Mission régionale d'autorité environnementale
Provence-Alpes-Côte d'Azur

**Avis de la Mission Régionale
d'Autorité environnementale
de Provence-Alpes-Côte d'Azur
sur le programme d'aménagement hydraulique de lutte
contre les crues et les inondations du
Pansard et du Maravenne et sur la mise en
compatibilité du PLU de la commune de La Londe-les-
Maures (83)**

n° MRAE –2020APPACA41

Figure 2: stratégie d'aménagement du projet. Source : notice explicative et étude d'impact.

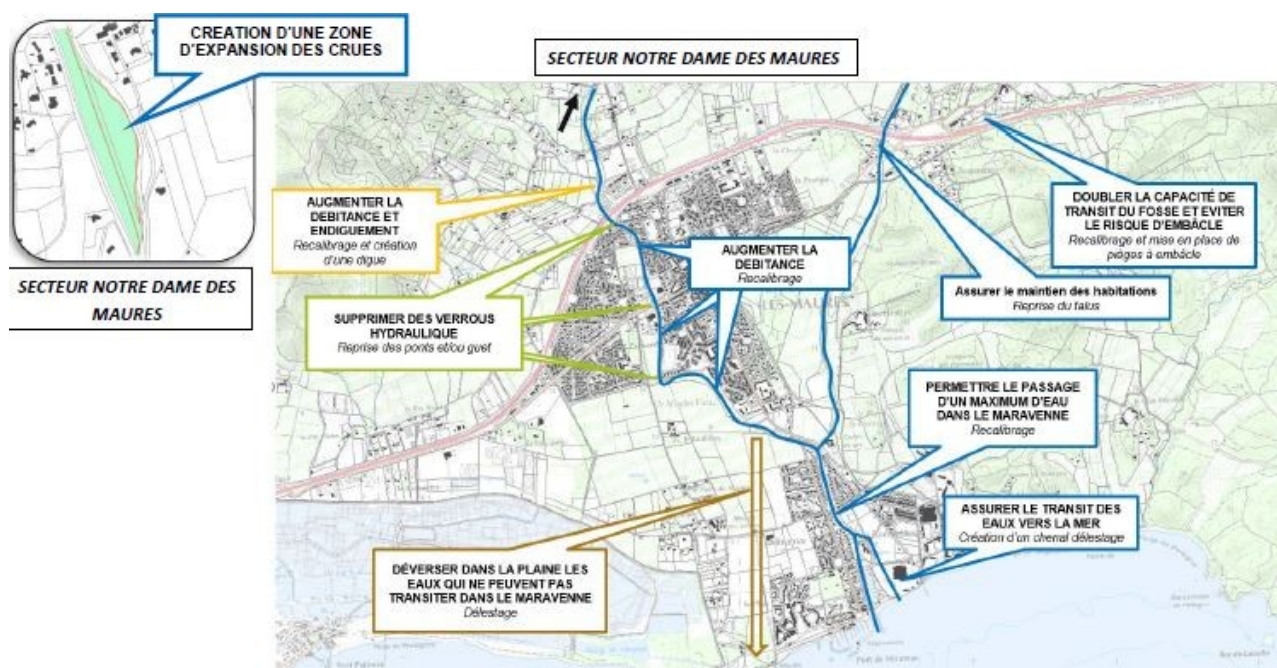
Le dossier transmis à la MRAe s'avère peu structuré empêchant le lecteur d'appréhender l'ensemble de la démarche d'évaluation environnementale conduite.

Les principes d'aménagement et la localisation des différents types d'intervention (décomposés en 21 aménagements) sont présentés de façon claire dans le dossier (figures 2 et 3). En revanche, le détail de chaque aménagement n'est pas clairement présenté, ni illustré. Il manque notamment, dans le dossier nommé « Etude d'Impact » des plans-masse précis de chaque aménagement permettant de comprendre le projet par rapport à l'état initial et de visualiser clairement l'emprise des aménagements et l'emprise des zones de chantier.

La MRAe recommande de préciser les caractéristiques des différents aménagements dans l'étude d'impact au moyen de notes explicatives et d'illustrations appropriées (plans à échelle suffisante, coupes, photographies) permettant de comprendre les modifications engendrées par le projet par rapport à l'état actuel.

Figure 3: Localisation des aménagements (secteur aval). Source : évaluation des incidences Natura 2000

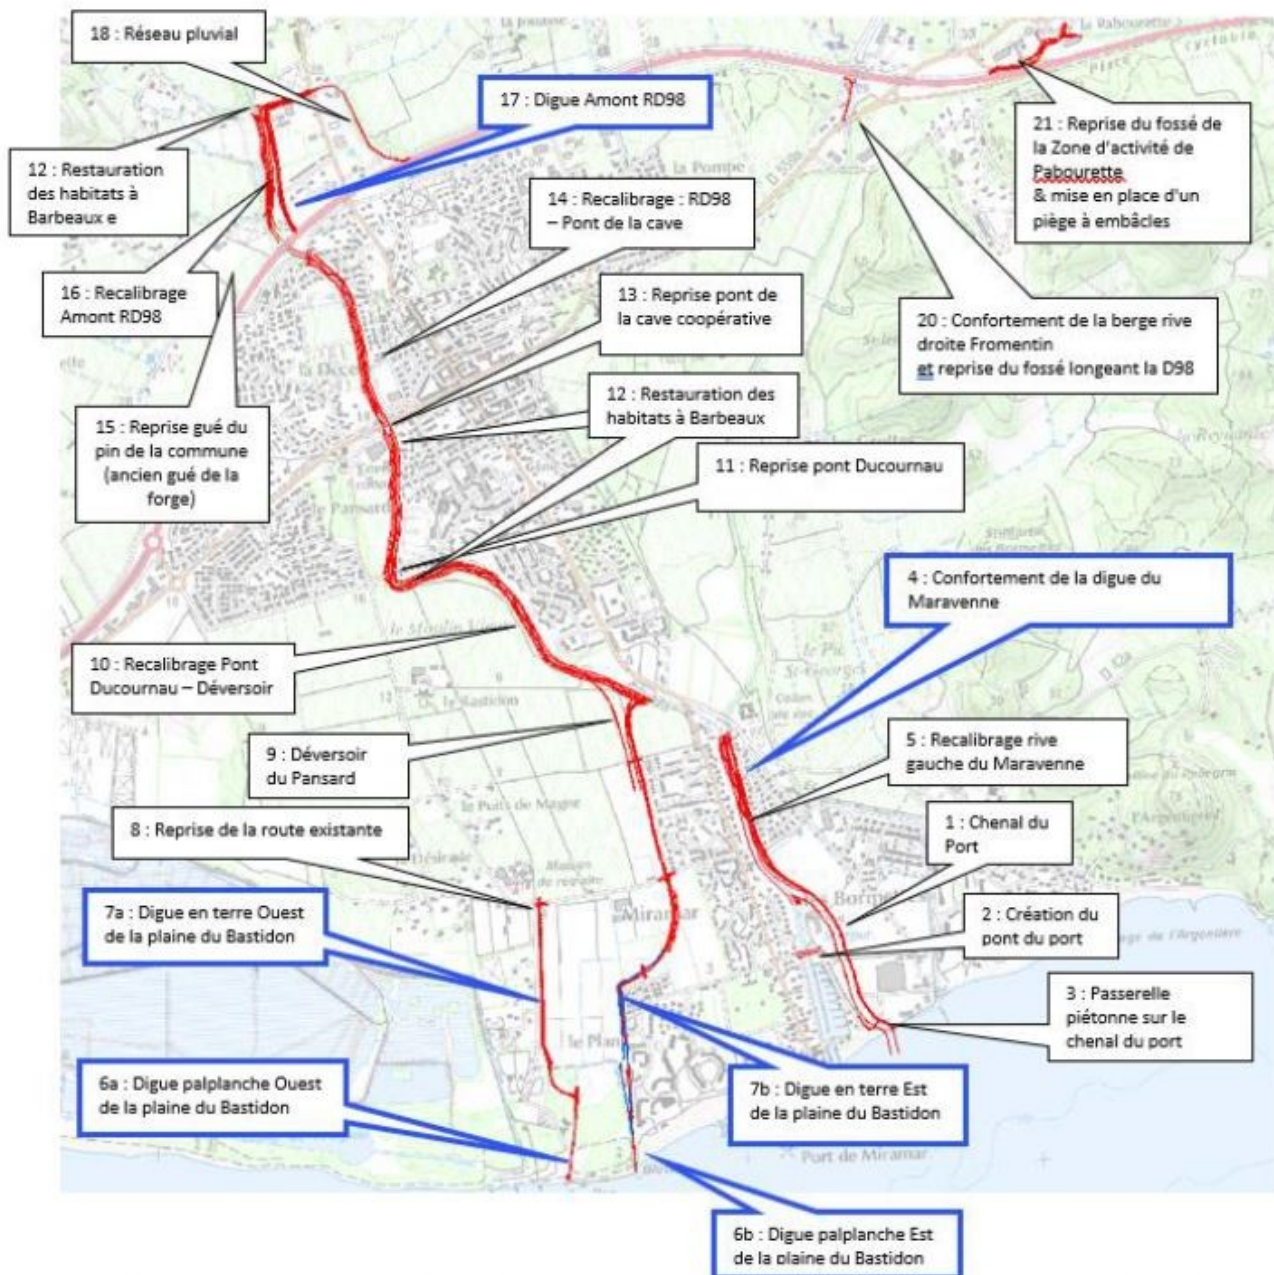
D'une manière générale, si les principes généraux des aménagements sont exposés, l'ensemble du dossier manque de précision sur le détail des aménagements. En particulier, le volet paysager aurait dû être l'occasion d'apporter une vision claire des aménagements projetés et de leur impact sur le paysage, ce qui n'est pas le cas. La lisibilité des cartes présentant les aménagements n'est pas suffisante et la légende est parfois incomplète ou ses couleurs ne correspondent pas aux motifs représentés sur la carte.

La MRAe recommande d'apporter au dossier les compléments nécessaires afin de faciliter sa bonne compréhension par le public.
